**Verslag huishoudelijke elektrische installatie op laagspanning en zeer lage spanning****Algemeen:**

Referentie: 004-20260522-06	Datum controle: 22/05/2026
Keurder: 004

Eigenaar:	Onbekend	EAN-code:	Onbekend
Adres installatie:	Eikestraat 105, 3080 - Tervuren	Nummer teller(s):	4333719
		Distributienetbeheerder installatie:	Fluvius
Datum uitvoering installatie:			
☐ Vóór 01/10/1981			
☒ Tussen 01/10/1981 en 01/06/2020			
☐ Vanaf 01/06/2020			
Type:			
☒ Wooneenheid ☐ Niet-huishoudelijk ☐ PV ☐ Batterij ☐ Laadpaal

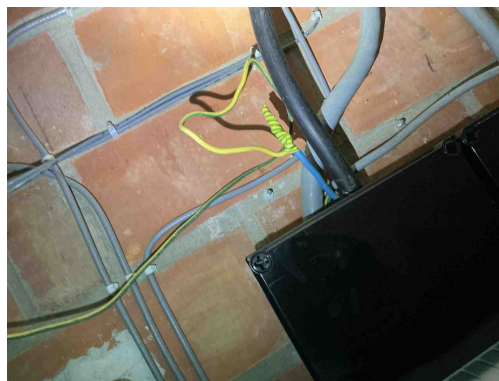
C21 - Het gebruik van geleiders van het type VOB, zonder bijkomende afscherming is niet toegestaan (Boek 1: 5.2.9.6).
Opmerking: Oa verdieping -1

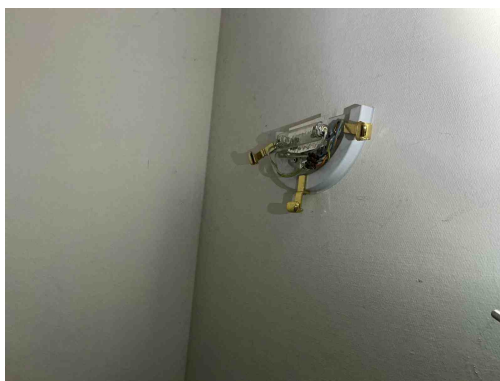
C20 - De kleurencombinatie voor de PE of PEN geleider is niet geel/groen (Boek 1: 5.1.6.2).
Opmerking: Oa naast teller

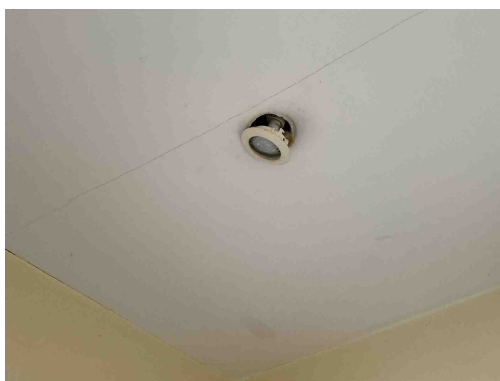
T23 - Het elektrisch materiaal is beschadigd. (Boek 1: 1.4.1.3).
Opmerking: Oa living, hal 2, verdieping 3

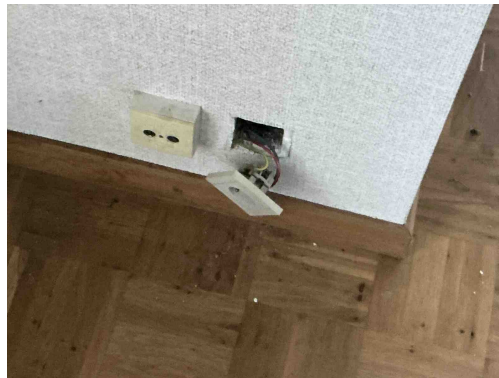
T23 - Het elektrisch materiaal is beschadigd. (Boek 1: 1.4.1.3).
Opmerking: Oa living, hal 2, verdieping 3

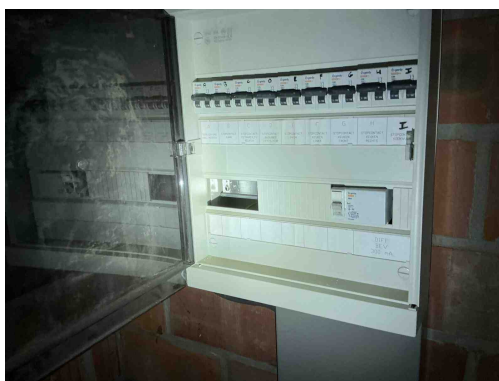
B17 - De voedingsspanning is niet op elk bord vermeld (Boek 1: 3.1.3.3).
Opmerking: Oa bord. 1,2,3,4

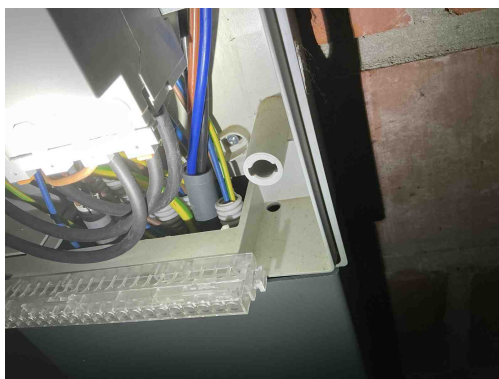
B06 - Het elektrisch verdeelbord heeft niet de minimale beschermingsgraad IPXX-B in een gewone ruimte (Boek 1: 4.2.2.3).
Opmerking: Oa. Bord 1 ,2

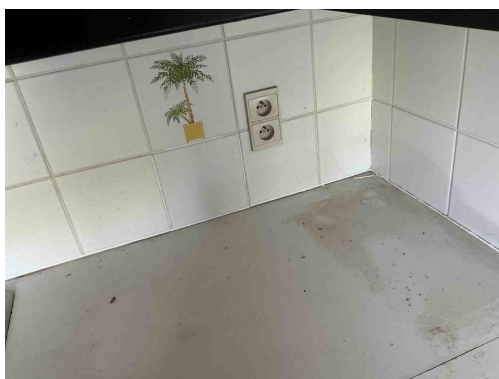
T21 - Het elektrisch materieel is niet geplaatst volgens de voorschriften van de fabrikant/ regels van goed vakmanschap . (Boek 1: 1.4.1.3)

Opmerking: Oa bord 1

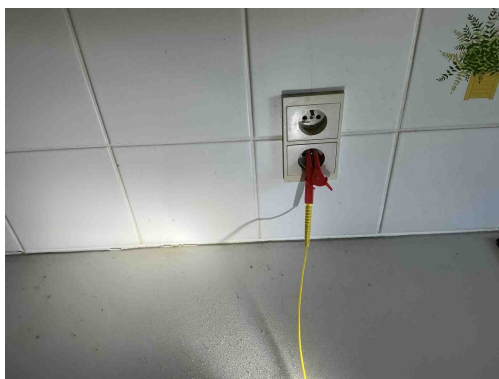
A16 - Er is geen continuïteit van de beschermingsgeleider van de contactdoos (Boek 1: 5.4.3.4).

Opmerking: Oa keuken 2

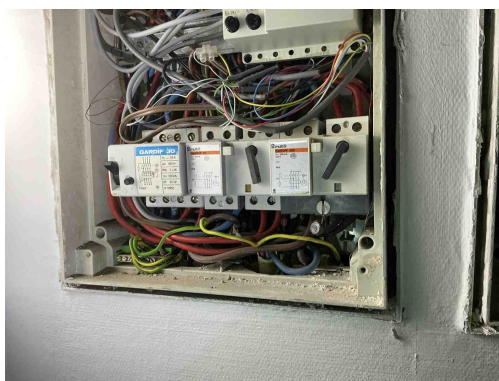
A16 - Er is geen continuïteit van de beschermingsgeleider van de contactdoos (Boek 1: 5.4.3.4).
Opmerking: Oa keuken 2

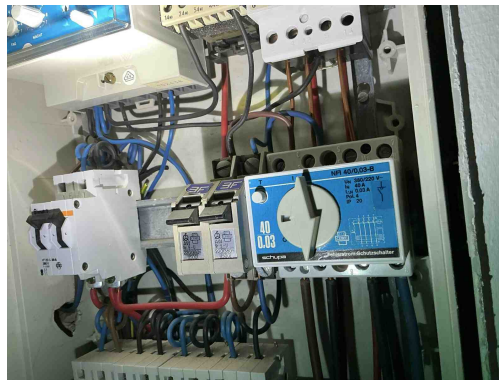
D24 - De differentieelstroombeschermingsinrichtingen die worden geplaatst in huishoudelijke installaties dienen tenminste van het type A te zijn (Boek 1: 5.3.5.3).
Opmerking: Oa bord 1,3,4

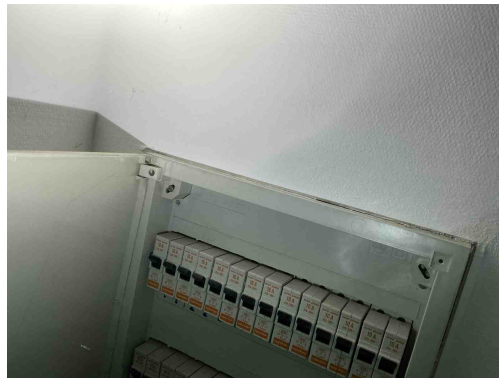
I01 - De waarde van de isolatieweerstand per kring dient tenminste 0,50 Mohm ($1000 \times U_{test}$) te zijn (Boek 1: 6.4.5.1).
Opmerking: Oa bord bord 3,4

B30 - De houder van de beveiliging in een huishoudelijke ruimte is niet voorzien van aangepaste kalibreerelementen (Boek1: 5.3.5.5).
Opmerking: Oa bord 3

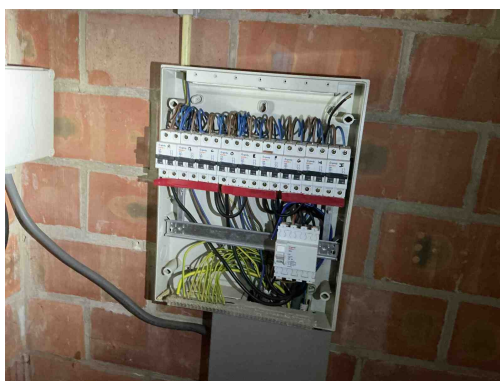
D08 - De nodige markeringen op de beveiligingstoestellen ontbreken of zijn onleesbaar (Boek 1: 5.3.5.5).
Opmerking: Oa bord. 3
